LN - PACA

Le point de vue de la FNAUT

Sur le projet de Ligne Nouvelle de la Provence à la Côte d'Azur

Document N° 1 : Marseille, la Vallée de l'Huveaune, la Traversée d'Aubagne

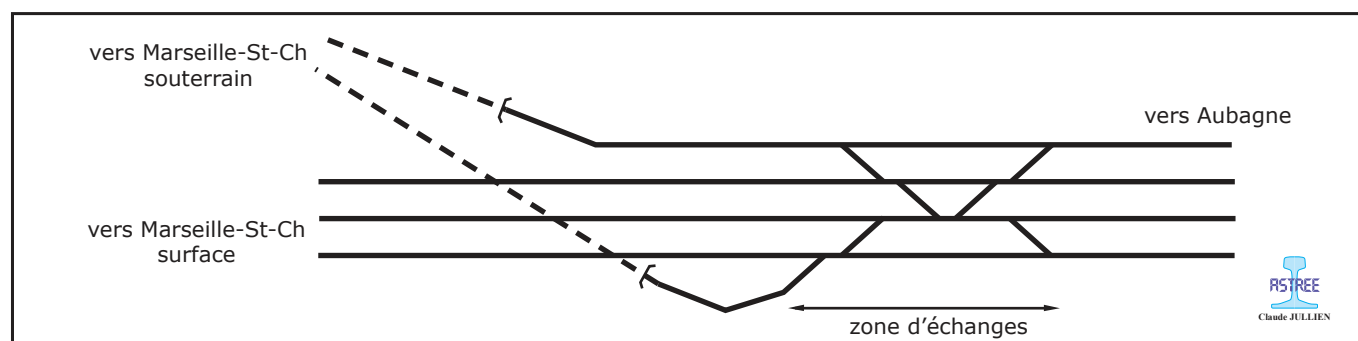
On peut déjà remarquer qu'à une extrémité, il va falloir chambouler de fond en comble le poste d'Aubagne, alors qu'il est neuf !

Peut-on toucher à la voie sud, spécialisée à la navette ? Difficile, car les quais n'existent que sur cette voie, et le stationnement à Aubagne est figé côté Tramway.

Restent 3 voies, et nous comprenons déjà qu'il n'y a pas le compte, car cela oblige à mélanger TER, TET, TGV et Fret sur le tronç commun jusqu'à l'entrée du tunnel.

Donc 3 voies, dont il faut qu'au minimum la voie centrale soit banalisée, mélange pas vraiment satisfaisant, et sans un gain énorme sur la capacité.

Raccordement du viaduc avec la ligne ancienne

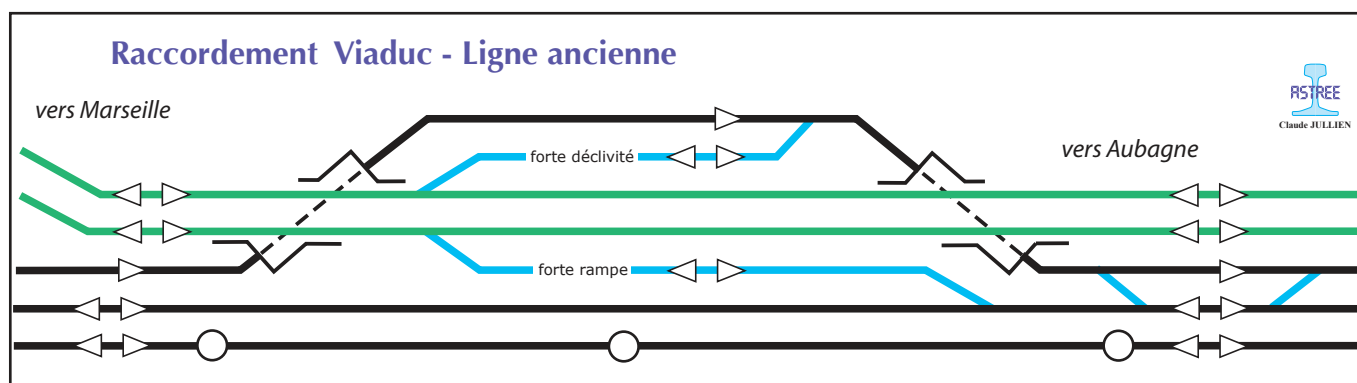
Nous sommes bien obligés de confesser que notre idée de viaduc dans la vallée de l'Huveaune date d'une époque où personne n'avait encore parlé de diamétraliser certains TER, ce qui oblige aujourd'hui à raccorder la ligne ancienne sur l'entrée de la gare souterraine.

En première approche, cela semble assez difficile avec le viaduc.

Pourtant il semblerait que cela soit possible en tenant le raisonnement suivant :

- les TER diamétralisés ne desserviraient jamais une gare entre Aubagne et Marseille, ce service étant réservé à la navette.
- peu importe le lieu géographique où se fera la liaison entre les 2 lignes, du moment qu'elle se passe entre Aubagne et l'entrée du souterrain conduisant à la gare souterraine
- nous sommes partis sur le raisonnement que le viaduc suivra obligatoirement l'autoroute, mais en dehors de la zone bien précise où les deux infrastructures sont vraiment côte à côte, et qui est déjà assez longue, il pourrait être intéressant de suivre la ligne ancienne sur d'autres secteurs, où la place du viaduc est encore plus facile à trouver sur les accotements de la voie ferrée

Traversée de la vallée de l'Huveaune

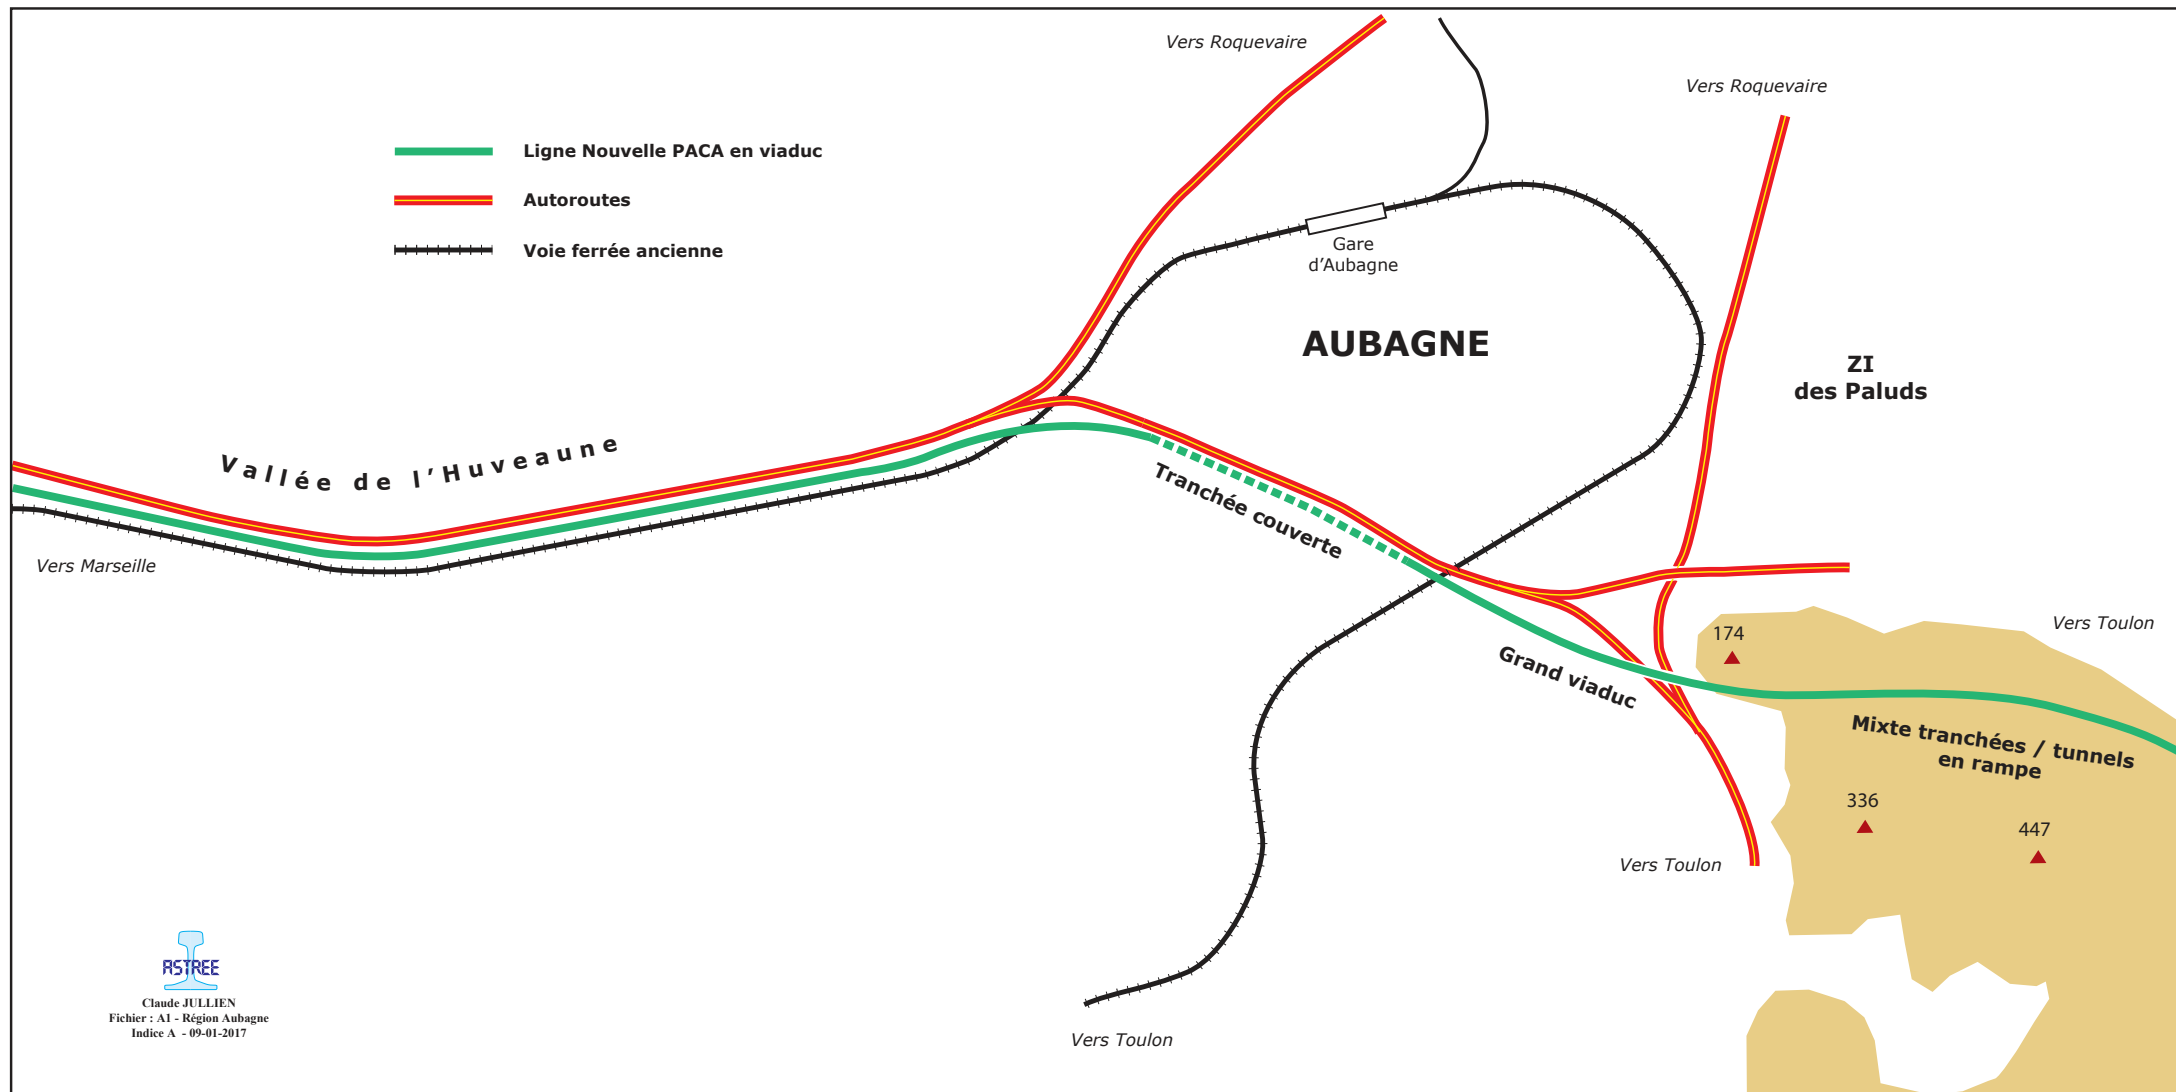
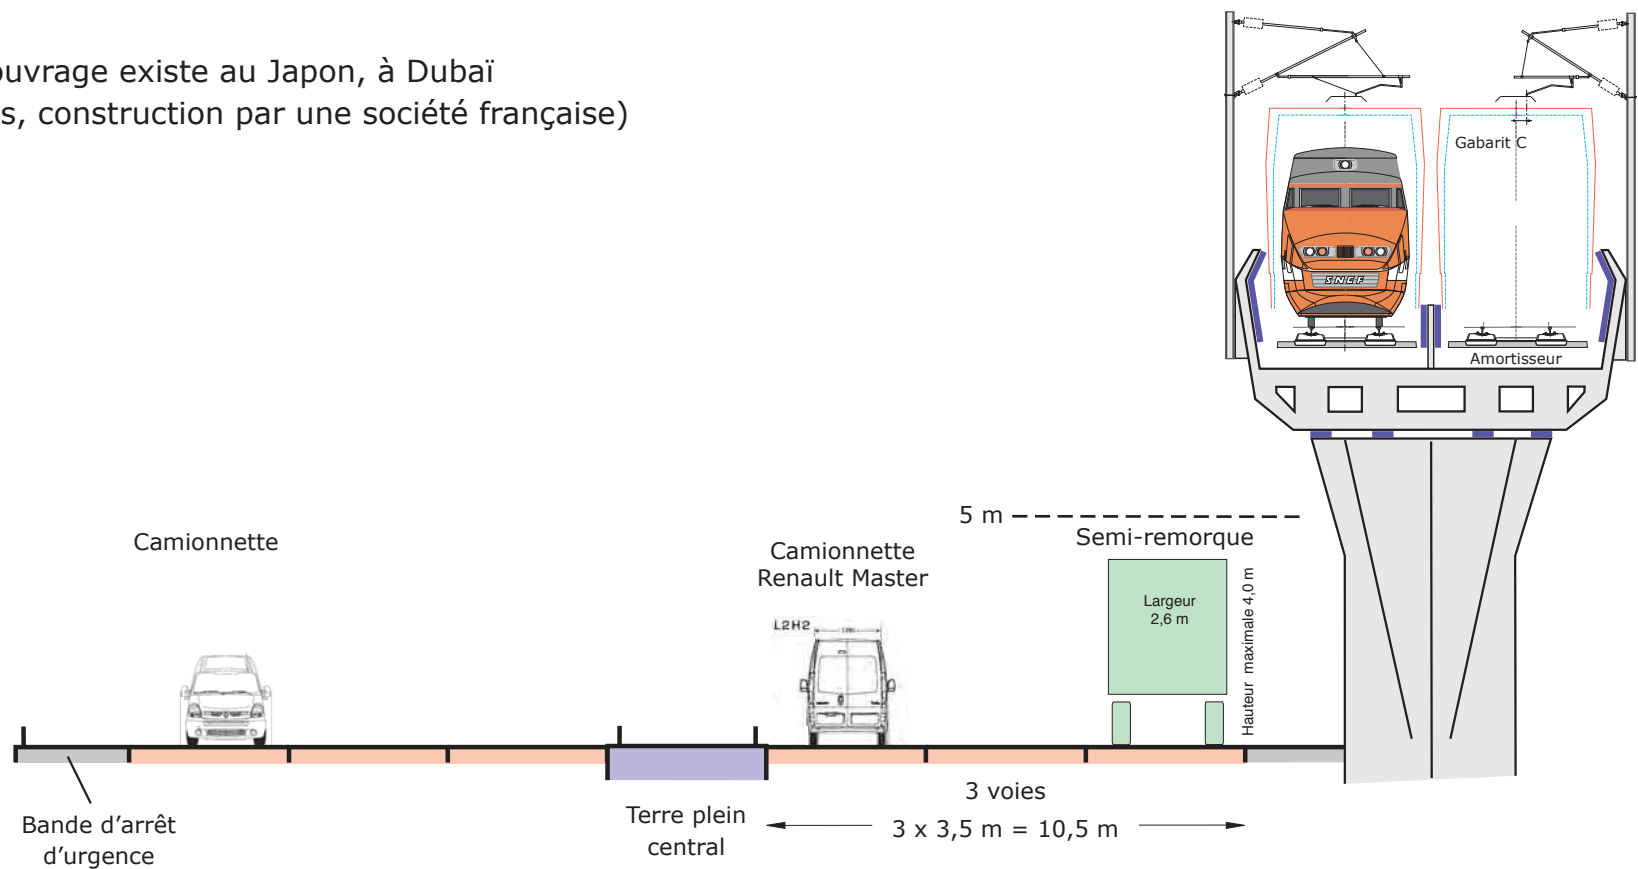
La FNAUT demande la mise à l'étude d'une autre solution : **le passage de la LN de Marseille (sortie souterraine) à Aubagne en encorbellement sur le flanc de l'autoroute, grâce à un viaduc !**

Traversée de la vallée de l'Huveaune

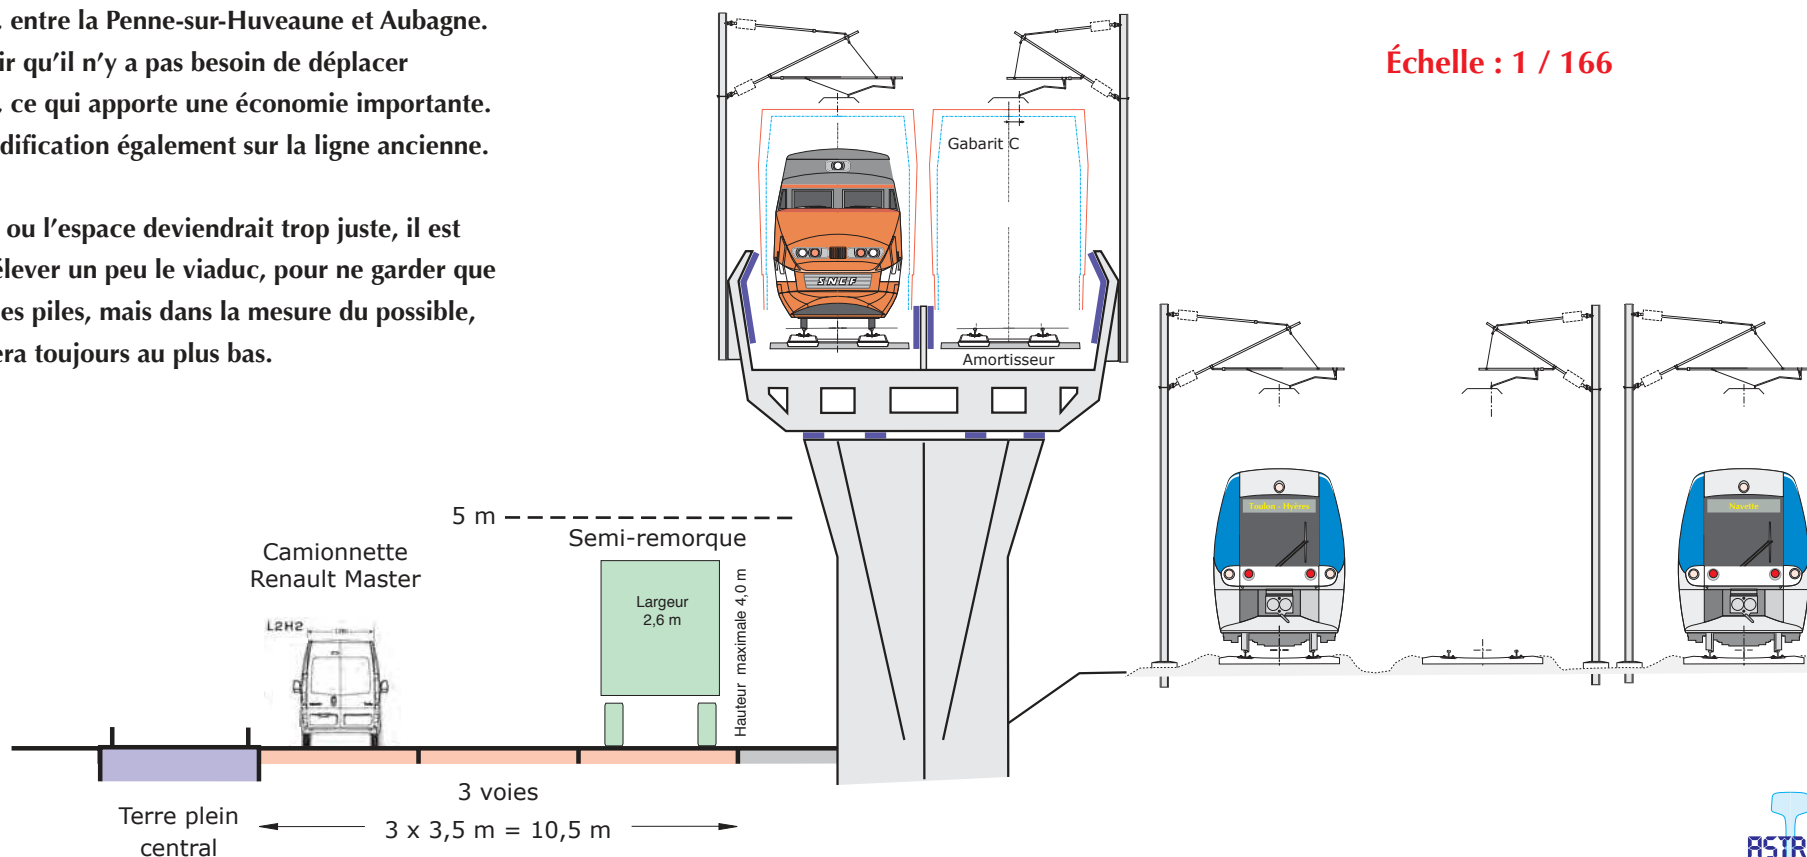
Ce type de situation correspond exactement au secteur où la ligne ferroviaire ancienne longe l'autoroute, entre la Penne-sur-Huveaune et Aubagne. On peut voir qu'il n'y a pas besoin de déplacer l'autoroute, ce qui apporte une économie importante. Aucune modification également sur la ligne ancienne.

Dans le cas où l'espace deviendrait trop juste, il est possible d'élever un peu le viaduc, pour ne garder que la largeur des piles, mais dans la mesure du possible, le viaduc sera toujours au plus bas.
